Pytania od Wykonawcy i odpowiedzi Zamawiającego:

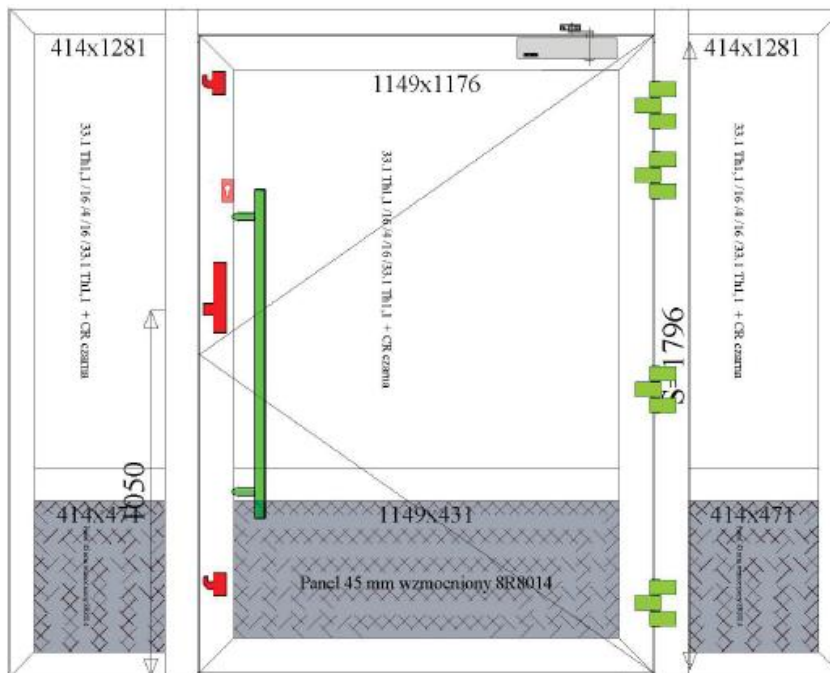
3. Proszę o rysunek drzwi wejściowych (brak załącznika nr.1).Prosimy o przesłanie.
Odp. Zapytanie ofertowe nie zawiera załącznika nr 1. Poniżej przesyłamy przykładowy schemat drzwi wejściowych, szczegółowe wymagania techniczne znajdują się w pkt. 1.3 Wymagań Inwestora. Pomiary należy dokonać podczas oględzin.
